# TECHNISCHE MITTEILUNG

FORD WERKE AG KÖLN - KUNDENDIENST

Elektrische Anlage 5  
(81)

Neue Türkontaktschalter für Innenbeleuchtung

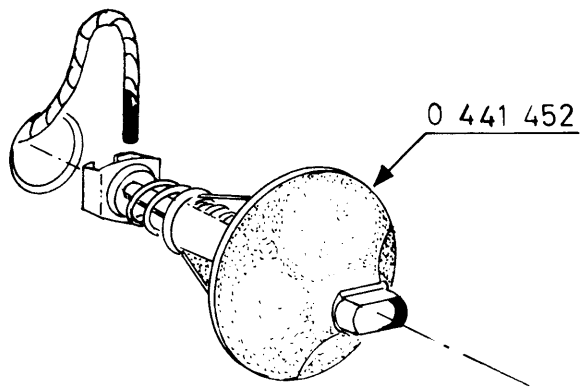
Seit Anfang des Jahres 1966, Motor-Nr FL 36 086, werden in alle unsere Fahrzeuge (P4, P5 und Transit) neue Türkontaktschalter eingebaut, die durchs Türscharnier betätigt werden.

Im Reparatur- bzw Reklamationsfall können diese neuen Türschalter auch an Fahrzeugen früheren Baudatums an der alten Stelle in der Türsäule eingebaut werden. In diesem Fall ist jedoch am Ende des Kabels zum Türkontaktschalter ein Kabelschuh anzubringen, der in die Nute des Türschalters eingesteckt wird.

Türkontaktschalter	Teil-Nr	0-625 347
Kabelschuh	"	0-709 011
